## Územní plán Třešť – požadavky na změnu č. 3

Zpracovatel změny č. 3 územního plánu Třešť prověří v jejím návrhu tyto požadavky, které budou následně veřejně projednány s dotčenými orgány, sousedními obcemi, oprávněnými investory a veřejností:

### 1. Požadavek 3/02, žadatelé J. Blažek, M. Blažková, V. Blažek, H. Blažková

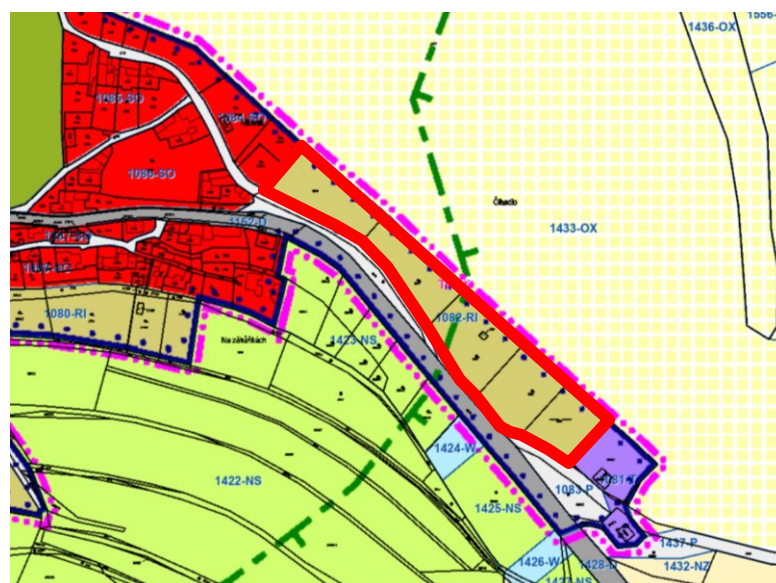
Prověření možnosti změny plochy 1222-OK na plochu SO (pozemky p. č. 2274/1, 2274/2, 2275/1 a 2275/2 k. ú. Třešť). Plochy sousedící s plochou 1222 mají využití SO, není nutný nový zábor ZPF.

### 3. Požadavek 3/04, žadatelka J. Brlíková

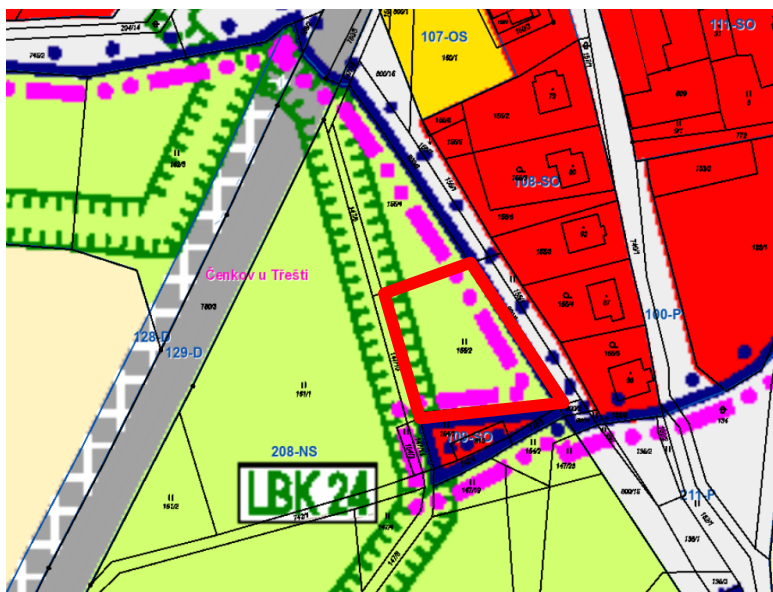
Prověření možnosti změny části plochy č. 208-NS na plochu SO (pozemek p. č. 155/2 k. ú. Čenkov u Třešti. Pozemek navazuje na plochy SO a na zastavěné území, je součástí zemědělské půdy v V. třídě ochrany.

### 5. Požadavek 3/06a, žadatel Z. Hejl/Eurotech

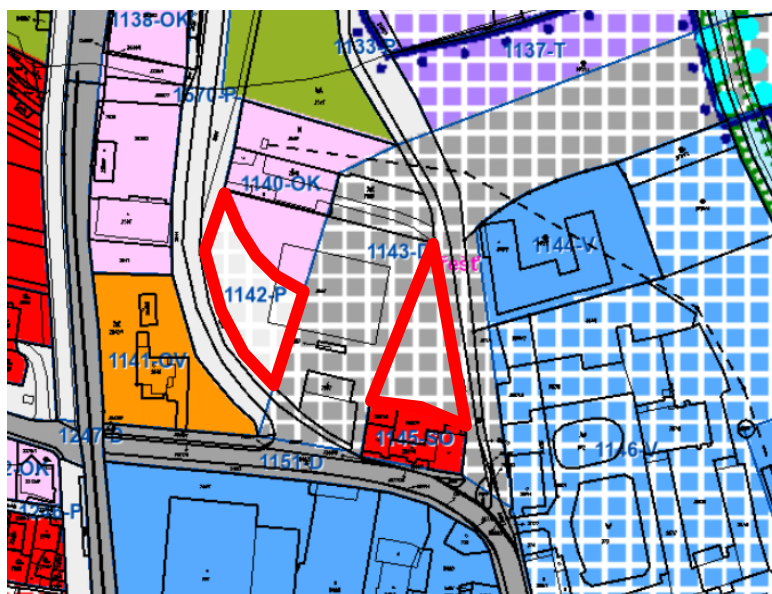
Úprava Batelovské spojky, prověření možnosti změny části plochy č. 1143-D na plochu OK a plochy č. 1142-P na plochu SO (pozemky p. č. 2554 a 370/11 k. ú. Třešť) - je nutné prověřit i případný vliv na veřejně prospěšnou stavbu VSD-02 (Batelovská spojka). Není nutný nový zábor ZPF.

## 6. Požadavek 3/06b, žadatel Z. Hejl/Eurotech

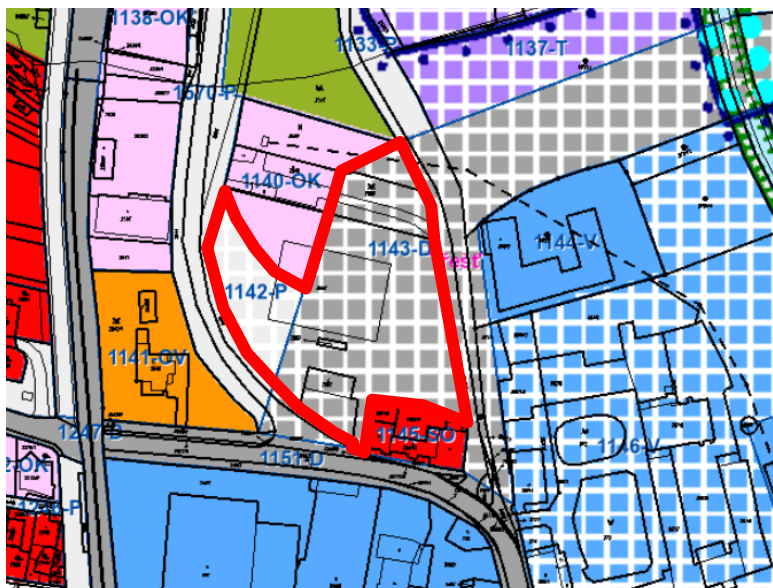
Úprava Batelovské spojky, prověření možnosti změny plochy č. 1142-P a části plochy č. 1143-D na plochu OK a plochy 1137-T na plochu V - ÚÚP nedoporučuje zařazení do změny ÚP, došlo by k faktické likvidaci navržené Batelovské spojky.

## 7. Požadavek 3/08, žadatel P. Metal

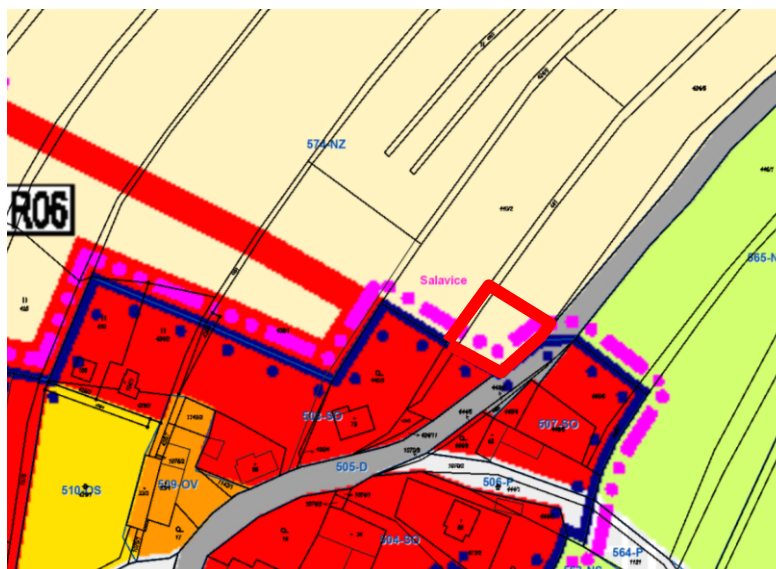
Prověření možnosti změny části plochy č. 574-NZ na plochu SO (pozemky p. č. 441 a 424/5 k. ú. Salavice). Pozemek navazuje na plochy SO, je součástí zemědělské půdy v V. třídě ochrany.

### 10. Požadavek 3/13, žadatel Z. Drastich

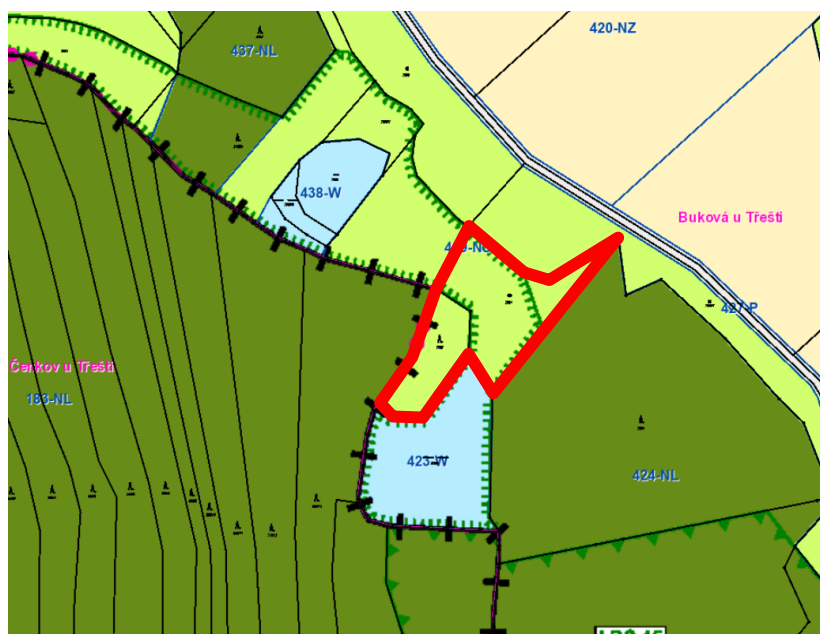
Prověření možnosti změny části plochy č. 419-NS na plochu W (pozemky p. č. 2061 a 2062 k. ú. Buková u Třešti). Pzemek p. č. 2061 k. ú. Buková u Třešti je součástí zemědělské půdy v V. třídě ochrany.

## 12. Požadavek 3/20, žadatel Město Třešť

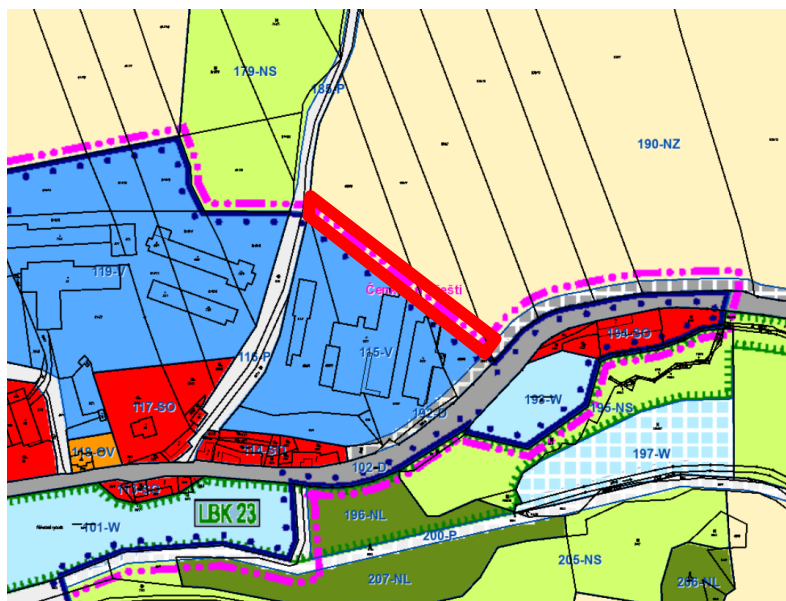
Prověření možnosti změny části plochy č. 190-NZ na plochu P (pozemky p. č. 635/3, 635/6 a 635/7 k.ú. Čenkov u Třešti. Navrženo je nové komunikační propojení v severovýchodní části Čenkova (ZD Roštýn), pozemky jsou součástí zemědělské půdy ve III. třídě ochrany.

## 13. Požadavek 3/21, žadatel Město Třešť

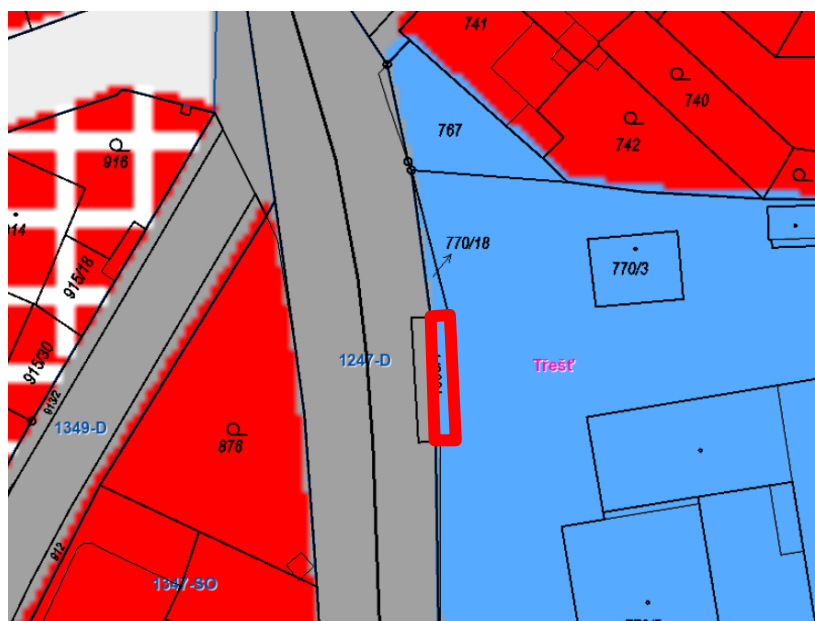
Prověření možnosti změny části plochy č. 1049-V na plochu D (pozemek p. č. 4600/1 k. ú. Třešť, vlaková zastávka Třešť-město). Část pozemku zastávky je chybně vymezen v ploše 1049-V, nikoliv v ploše 1247-D. Není nutný nový zábor ZPF.

### 17. Požadavek 3/25, žadatel Město Třešť

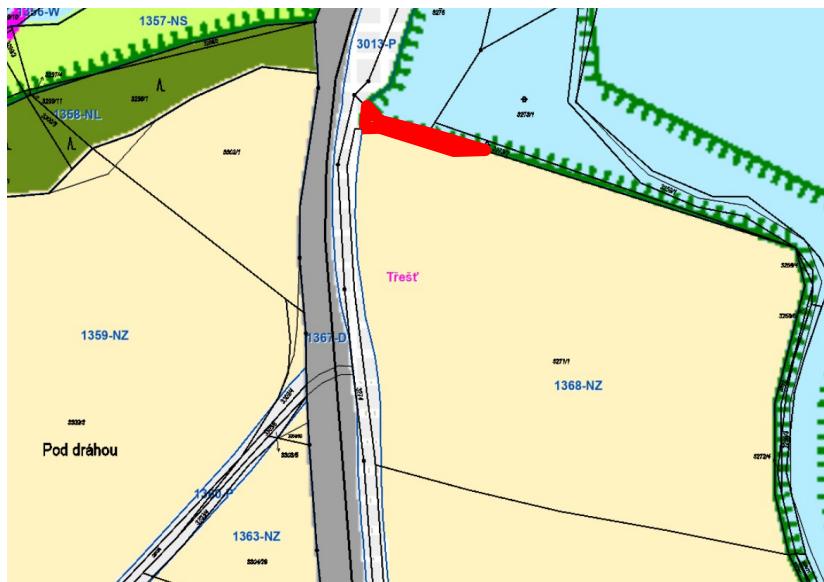
Zařazení severní části pozemku p. č. 3274 k. ú. Třešť do plochy 1368-NZ a úprava hranice lokálního biokoridoru LBK 25 (západní výběžek Váňovského rybníka). Jedná se o úpravu stávajícího stavu území - 90% plochy severní části pozemku je zemědělsky obhospodařováno a 100% plochy severní části pozemku není reálně vodní plochou. Není nutný nový zábor ZPF.
